**Wyjaśnienia do przetargu PWIK/ST-p/14/14 (nr BZP 257547-2014  
z dnia 12.12.2014r.)**

W dniu 16 i 17 grudnia 2014 roku do Zamawiającego – Przedsiębiorstwa Wodociągów i Kanalizacji w Zielonce Sp. z o.o. wpłynęły zapytania dotyczące Specyfikacji Istotnych Warunków Zamówienia do przetargu nieograniczonego pn.: „Budowa sieci kanalizacji deszczowej w ulicy Ossowskiej i w ulicy Zielone Łąki w Zielonce” o następującej treści:

# AS-ST300

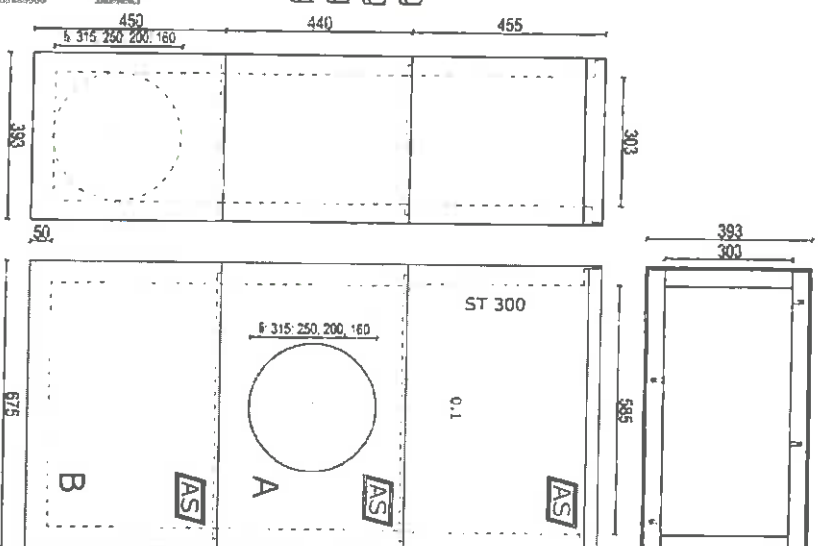
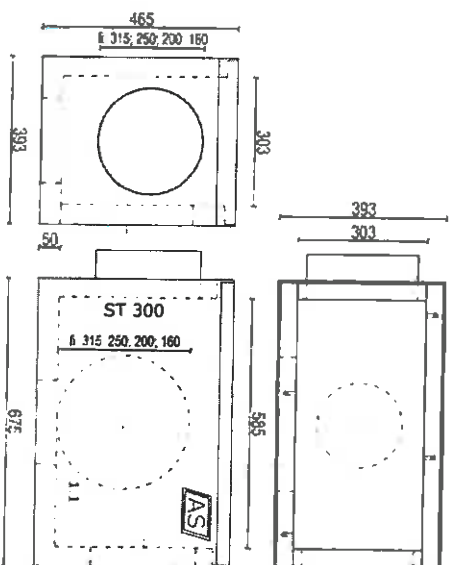
2. W kosztorysie ofertowym uwzględnione są studnie betonowe  $\varnothing 800\text{mm}$ , w projekcie budowlano-wykonawczym z powodu ograniczonego miejsca na lokalizację studni betonowych wskazane zostały studnie do wpustów ulicznych wykonane w formie prostopadłościanów o szerokości wewnętrznej 300mm z betonu polimerowo cementowego wzmocnionego włóknem szklanym o klasie wytrzymałości min. B40, zwieńczonego rusztem żeliwnym klasy D400 – jakie studnie należy uwzględnić w kosztorysie?

2. W kosztorysie ofertowym należy uwzględnić studnie betonowe  $\varnothing 800\text{mm}$  z osadnikiem minimum 0,5m i skrzynką żeliwną wpustu deszczowego (wyposażoną w ruszt żeliwny typu ciężkiego D400). Alternatywnie, w przypadku kolizji i ograniczonego miejsca na montaż studni  $\varnothing 800\text{mm}$ , Zamawiający dopuszcza możliwość montażu studni o mniejszej średnicy np. studzienek wielofunkcyjnych AS-ST300 lub równoważnych. W załączeniu rysunek studni AS-ST300.
